**Verslag huishoudelijke elektrische installatie op laagspanning en zeer lage spanning****Algemeen:**

Referentie: 005-20260727-01	Datum controle: 27/07/2026
Keurder: 005

Eigenaar:		EAN-code:	541448820055767765
Adres installatie:	Molenstraat 16, 2440 - Geel	Nummer teller(s):	1SAG1105257662
		Distributienetbeheerder installatie:	Fluvius
Datum uitvoering installatie: ☒ Vóór 01/10/1981 ☐ Tussen 01/10/1981 en 01/06/2020 ☐ Vanaf 01/06/2020			
Type: ☒ Wooneenheid ☐ Niet-huishoudelijk ☐ PV ☐ Batterij ☐ Laadpaal

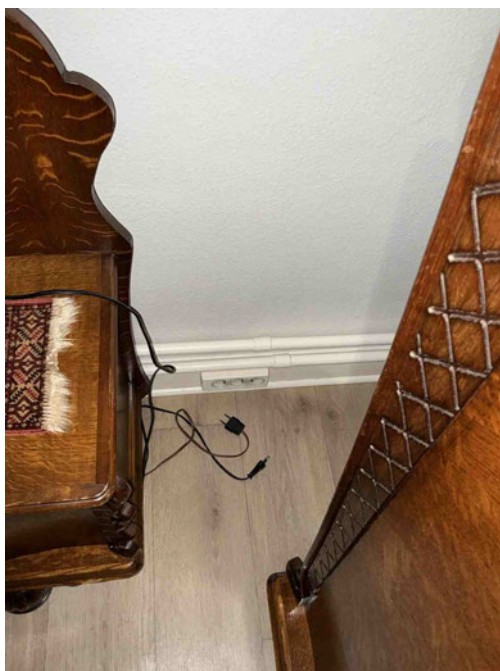
B34 - Het kabeltype van de meterbord verbinding aan de oorsprong van de installatie beantwoordt niet aan de minimale vereisten vastgelegd door de distributienet beheerder. (Boek1: 1.5 + SYNERGRID C1/107)

Opmerking: Vob

C21 - Het gebruik van geleiders van het type VOB, zonder bijkomende afscherming is niet toegestaan (Boek 1: 5.2.9.6).

Opmerking: Oa meterbordverbinding, kelder

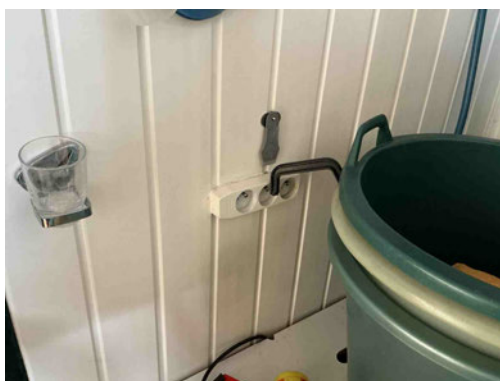
Elektrische materiaal niet geschikt voor de toepassing
Opmerking: Stekkerdozen slpk 1 en 2, berging

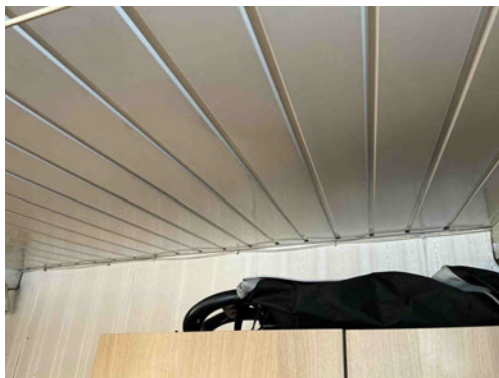
Elektrische materiaal niet geschikt voor de toepassing
Opmerking: Stekkerdozen slpk 1 en 2, berging

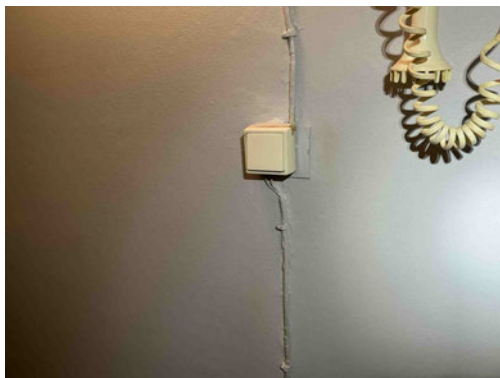
C38 - Het gebruikte kabeltype (snoerkabel) voldoet niet aan de specificaties die van toepassing zijn op voedingsleidingen voor vaste installatie (Boek 1: 1.4.2.1, 5.2.6.2).

Opmerking: Oa kelder, berging

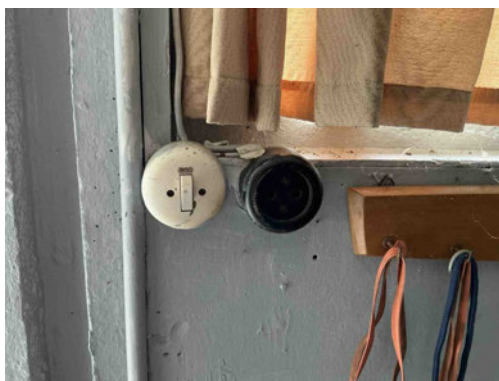
T11 - De contactdozen waarvan de toegekende stroomsterkte maximaal 16A en de toegekende spanning maximaal 250V bedraagt en niet bedoeld zijn voor de voeding van een of meerdere verbruikstoestellen voor een specifiek doel en niet geplaatst zijn in of op schakel- en verdeelborden, beschikken niet of IPXX-D (incl. gemeenschappelijke delen residentieel geheel) (Boek 1: 4.2.2.3/5.3.5.2).

Opmerking: Oa kelder, garage, tuinhuis

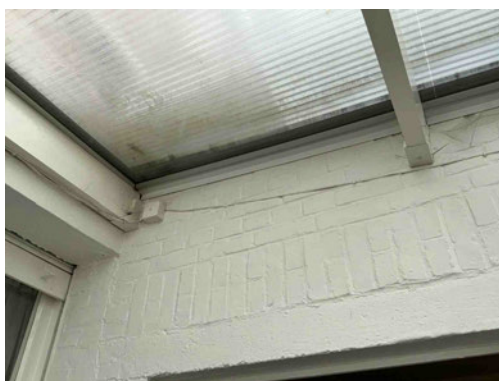
T11 - De contactdozen waarvan de toegekende stroomsterkte maximaal 16A en de toegekende spanning maximaal 250V bedraagt en niet bedoeld zijn voor de voeding van een of meerdere verbruikstoestellen voor een specifiek doel en niet geplaatst zijn in of op schakel- en verdeelborden, beschikken niet of IPXX-D (incl. gemeenschappelijke delen residentieel geheel) (Boek 1: 4.2.2.3/5.3.5.2).

Opmerking: Oa kelder, garage, tuinhuis

T13 - Opbouwcontactdozen en/of -schakelaars zonder achterplaatje mogen niet rechtstreeks op een brandbare ondergrond bevestigd worden (Boek 1: 4.3.3.5).

Opmerking: Oa garage, tuinhuis

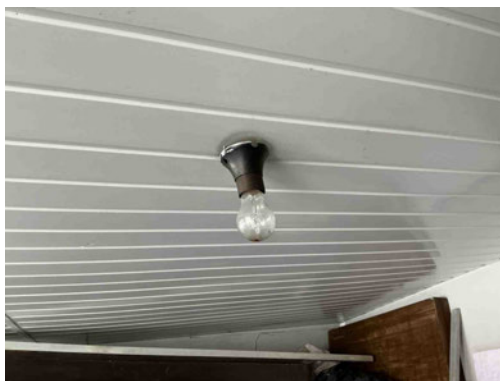
C27 - Het gebruik van geleiders van het type VTLMb (côte-à-côte) is niet toegestaan (Boek 1: 1.4.2.1).

Opmerking: Oa berging, serre, garage
